Mission régionale d'autorité environnementale
NORMANDIE

Avis délégué
Projet d'extension du tramway de la communauté urbaine
Caen la Mer - Tramway 2028 (14)

N° MRAe 2024-5443

Figure 3 : Report de trafic (p. 75 Évaluation socio-économique)

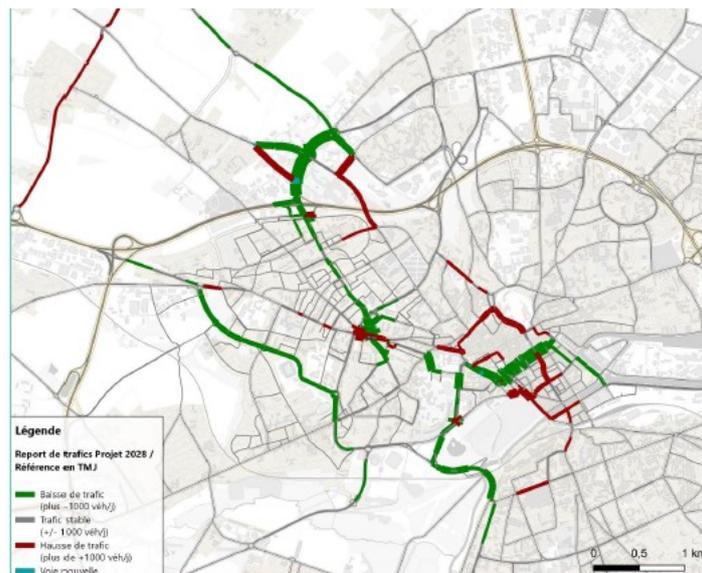
Selon le dossier, le projet ne modifie globalement pas le plan de circulation routière de la communauté urbaine Caen la mer, en dehors de deux secteurs⁸. Compte tenu des modifications de circulation dans ces derniers, des reports de trafic sont prévus en centre-ville avec une diminution significative du trafic sur certains axes (boulevard du Maréchal Juin, rue de Bernières, avenue Albert Sorel...) mais aussi une augmentation du trafic sur d'autres axes (quai Vendevre, fossé Saint-Julien, boulevard Yves Guillou, rue Saint Jean...). Une analyse plus précise des conséquences de ces reports de trafic sur les axes où une augmentation de trafic est prévue, notamment en termes de nuisances sonores et atmosphériques associées, est nécessaire.

Le projet de parking-Pompidou a fait l'objet d'une saisine de la part de la communauté urbaine Caen la Mer au titre de l'examen de projet au cas par cas, qui a donné lieu à la décision du préfet de la région Normandie n° 2024-5254 du 23 juillet 2024⁹ de dispense d'évaluation environnementale. Pour l'autorité environnementale, conformément à l'article L 122-1 du code de l'environnement¹⁰, ce projet de parking comme les deux autres parkings-relais fait partie du projet global d'extension du tramway et aurait du être intégré à la présente étude d'impact, même s'il fait, selon le dossier, l'objet d'une opération dissociée (p 357 de l'EI). Par ailleurs, le projet ayant fait l'objet de cette décision du 23 juillet 2024 concernait la création de 357 emplacements, alors que l'étude d'impact du présent projet prévoit 268 places pour ce parking-relais : ces différences nécessitent d'être expliquées voire corrigées.

- **d'effectuer une analyse précise des conséquences des reports de trafic routier sur les axes où une augmentation de trafic est prévue, notamment dans le centre-ville, en termes notamment de nuisances sonores et de pollutions de l'air associées ;**
